琶洲西区海洲路(阅江路-新港东路)工程控制性详细规划修正通告附图

审批单位：广州市海珠区人民政府
批准时间：2025年7月30日
批准文号：穗府（海）规划资源审函〔2025〕6号

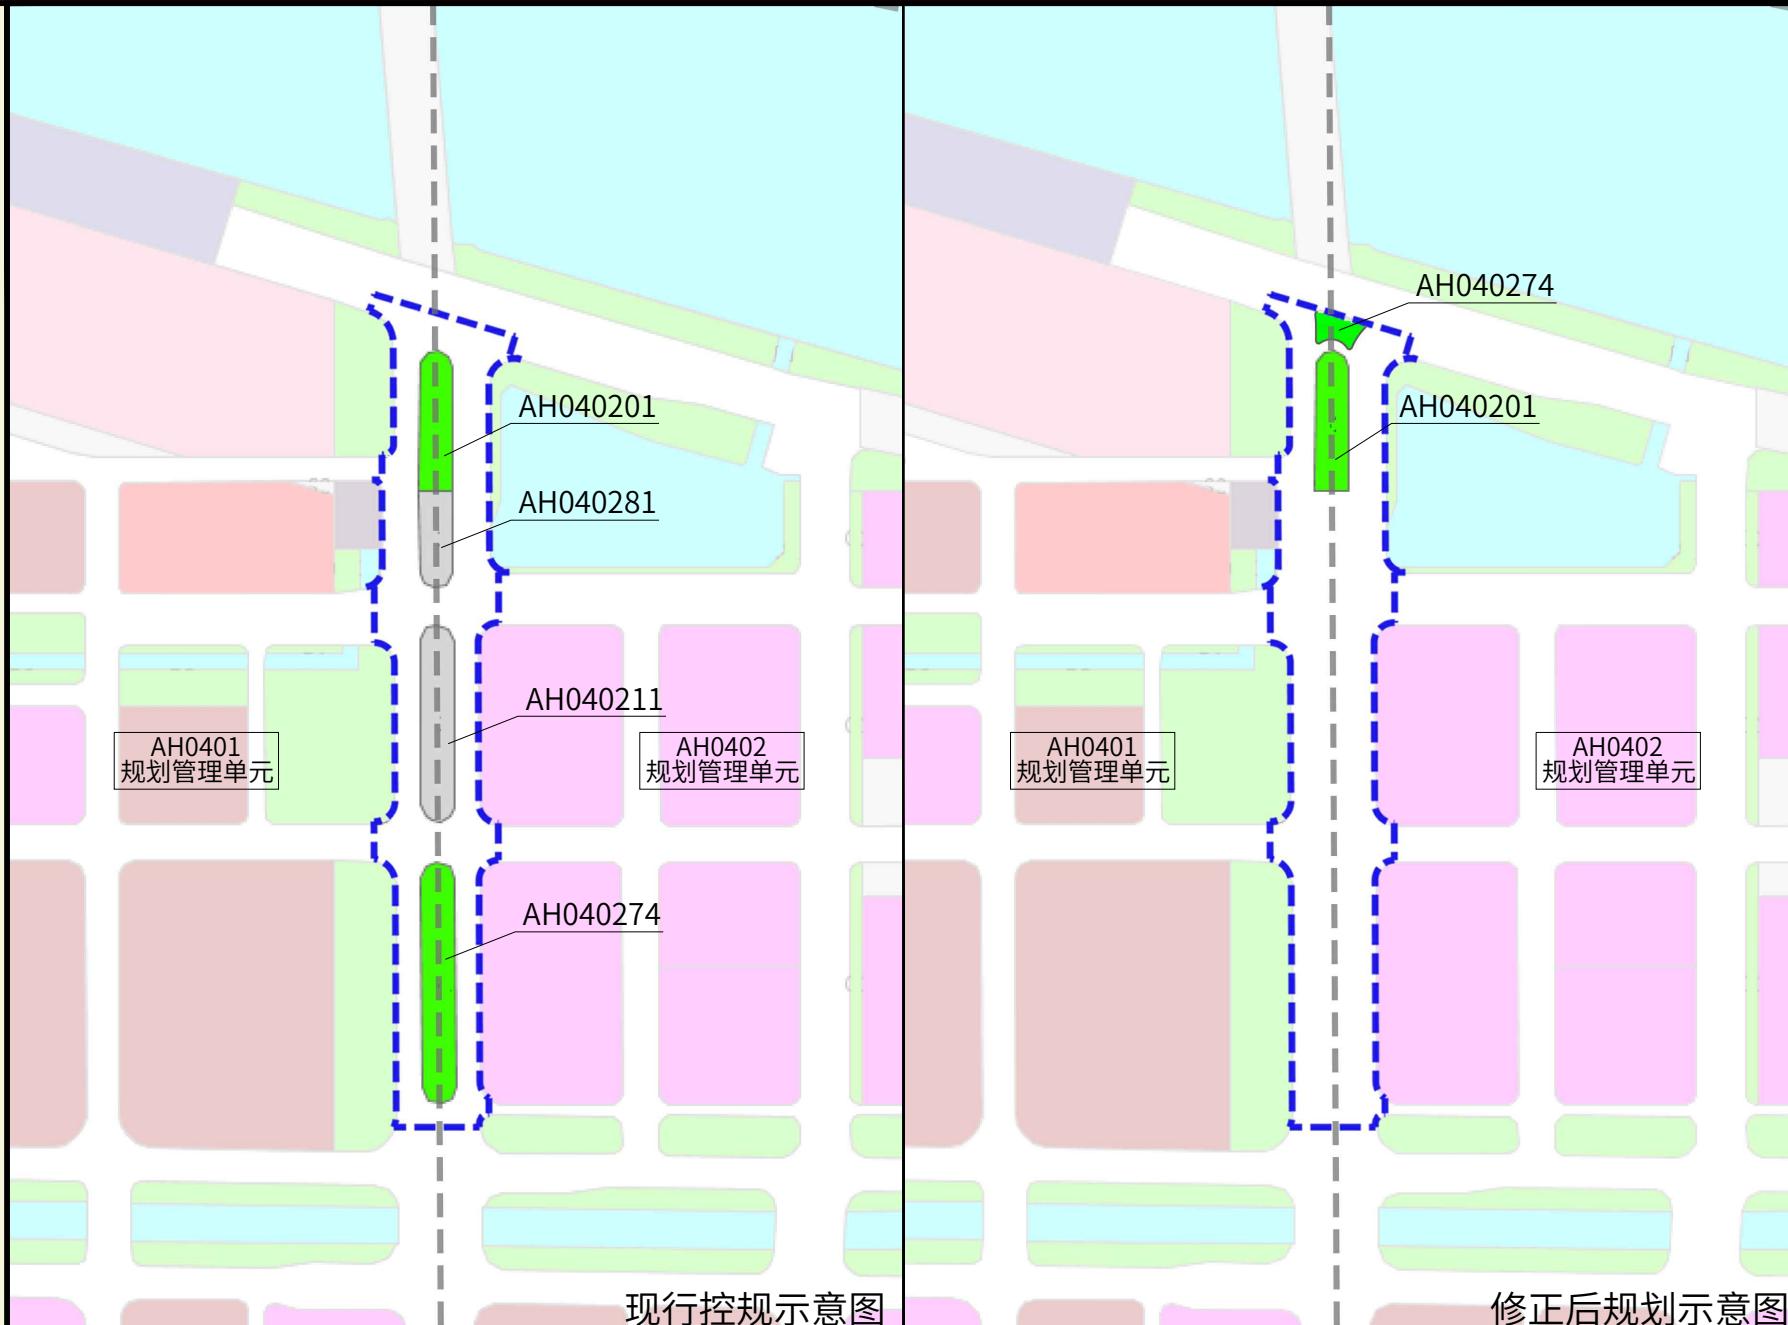
1、道路红线调整：根据工程设计方案优化现有规划道路红线，将AH040211、AH040281地块与海洲路道路红线合并，相应取消AH040211、AH040281地块用地代码。

2、地块调整：根据工程设计方案，将AH040274地块调整至规划范围北侧，用地性质由公园绿地（G1）调整为公园绿地兼容城市道路用地（G1/S1），用地面积由2794平方米调整为376平方米。

3、绿地占补平衡方案：本次绿地占补平衡拟从《琶洲西区琶洲大道、互联网创新聚集区周边道路控规修正项目》批复方案进行占补，增补面积为2418平方米。
